Wielobranżowy projekt budowlany i wykonawczy opracowany w okresie 2008-2010 przez pracownię Portal - pp sp. z ograniczoną odpowiedzialnością spk. Zmiany w zakresie opisanymi na rysunkach i w opisie wprowadzone w sierpniu i wrześniu 2012

KOMPLEKS ZABUDOWY USŁUGOWEJ NA POTRZEBY SZCZECIŃSKIEGO PARKU NAUKOWO-TECHNOLOGICZNEGO PRZY UL. NIEMIERNYŃSKIEJ W SZCZECINIE

RZUT I PIĘTRA - zmiany

B2z

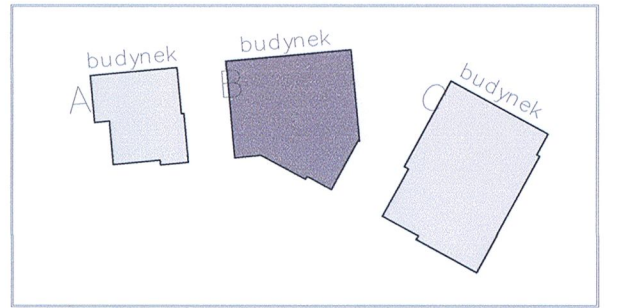
- Rezygnacja z drzwi z pom. przy recepcji na korytarz na parterze (D1) na rzecz drzwi D2 (zlokalizowanych od strony recepcji)
- Rezygnacja z drzwi dymoszczelnych (D20) na parterze i piętrze.

- Rezygnacja z funkcji eksperymentarium i wydzielających go ścian szklanych (E130) na poziomie parteru i piętra.
- Rezygnacja z balustrad szklanych oraz kurtyn przeciwodpornych wydzielających fragmenty korytarza (na I i II piętrze) od przestrzeni holi wejściowej, na rzecz ścian szklanych pełnej wysokości i odporności EI 30.

- Zmiana szerokości w świetle (na 130cm) i materiału (z aluminium na stal) drzwi D 28
- Zmiana szerokości w świetle (na 130cm) i materiału (z aluminium na stal) drzwi z przedsionków do klatki schodowej (D 29)

- Zmiana szerokości w świetle (na 130cm) drzwi zewnętrznych D21.
- Zmiana drzwi D 15 z holi do atrium (na parterze) na szerokość - D 37a.
- Zmiana drzwi D4 w łazienkach na D4a (z materiału z aluminium na stal)

- Zmiana pleśni w łazience B.2.25 na natrysk.
- Dwa dodatkowe pionowe wod-kan (woda + odpływ z umywalk)
- Zmiana wpustów dachowych na podgrzewane (typu SITA TRENDY lub równoważne).
